文 書 名	「木質系混構造建築物の構造設計の手引き」に関する質疑
発 行 元	財団法人 日本住宅・木材技術センター
公 開 日	平成 24 年 5 月 1 日
最終更新日	平成 24 年 5 月 1 日

※ 掲載している質疑は、平成 24 年 3 月 13 日の講習会における質疑及び講習会参加者から FAX いただいた質疑をとりまとめたものです。

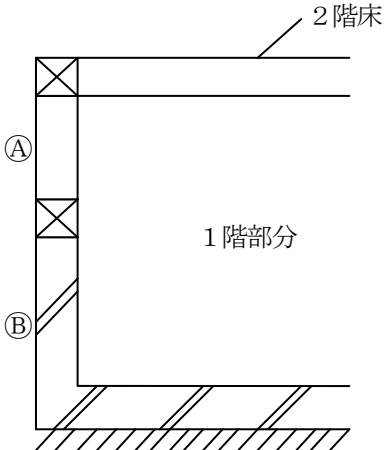
<p>1 2 9</p>	<p>下記のような納まりは可能か。</p>	<p>ご質問のような納まりの場合は、局部荷重に対する強度及び変形について、スラブの検討を慎重に行って下さい。 また、施工時には、コンクリート打設時に移動しないよう固定したり、あと施工の場合は既存の鉄筋に干渉しないようにするなどの注意が必要と思われます。</p>
